Ministero dell' Ambiente e della Sicurezza Energetica

Parere n. 419 del 17 marzo 2023

| <p>Progetto:</p> | <p>Procedura di valutazione d'impatto ambientale ai sensi dell'art. 27 del D.Lgs 152/2006 e ss.mm.ii.</p> <p>Progetto per la realizzazione di un impianto eolico, ai sensi dell'art. 27 del D.Lgs. 152/2006, costituito da 7 aerogeneratori e relative opere di connessione, per una potenza complessiva di 42,7 MW, da realizzarsi nel Comune di Venosa (PZ), con cabina di consegna da realizzarsi nel Comune di Montemilone (PZ).</p> <p>ID_VIP: 5734</p> |
| <p>Proponente:</p> | <p>Millek S.r.l.</p> |

Figura 5 - Dettaglio della Fig. 4 con l'ubicazione di un aerogeneratore dell'ID 8641(bl) tra quelli dell'ID 5734, rossi.

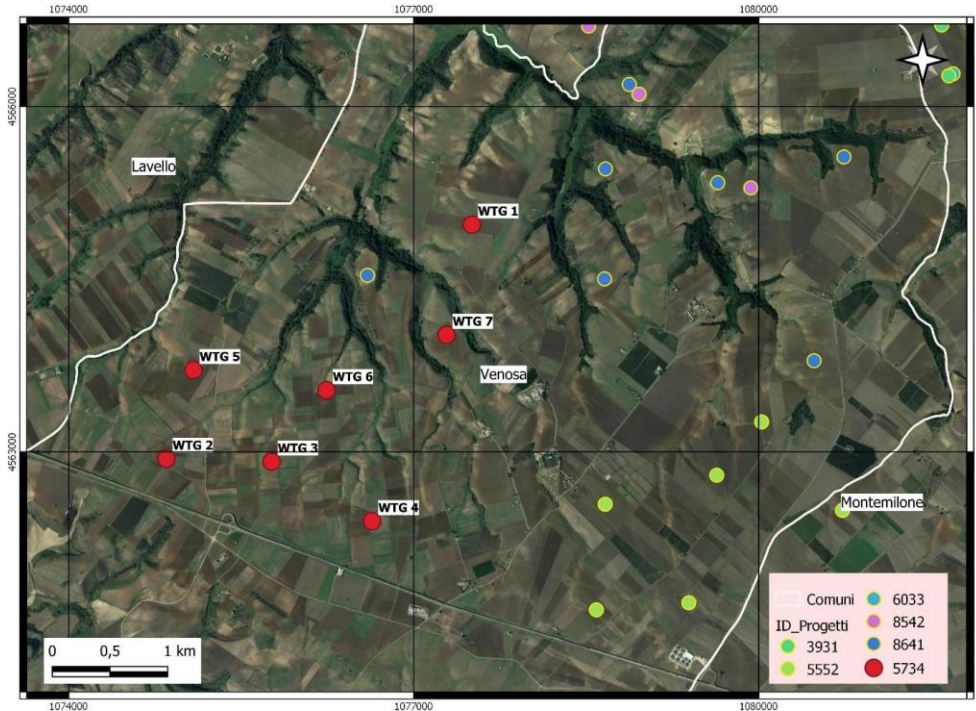
- Da una verifica d’ufficio tramite elaborazioni interne è stato possibile verificare che nell’area insistono altri impianti eolici (Fig. 4), anche successivi e pertanto tali che il proponente non è tenuto al relativo esame; il progetto 5734 (cerchi rossi) si inserisce infatti in un’area (compresa tra i Comuni di Venosa, Montemilone e Lavello) in cui insistono altri progetti in corso di valutazione e/o già valutati (Figg. 4, 5). Si precisa che le informazioni relative alle ubicazioni degli aerogeneratori degli altri ID presenti in zona (e di cui ne è a conoscenza lo scrivente) sono quelle ricavate dai soli dati cartografici presentati dai singoli Proponenti.

- Il progetto più prossimo a quello in esame è rappresentato da quello del parco eolico “Carpinello”, identificato all’ID 8641 (in azzurro), presentato però, come anticipato, successivamente al progetto in esame da Renexia S.P.A. (in blu; Figg. 4, 5); in ogni caso la distanza minima (in linea d’aria) tra il posizionamento degli aerogeneratori è di 850 m.
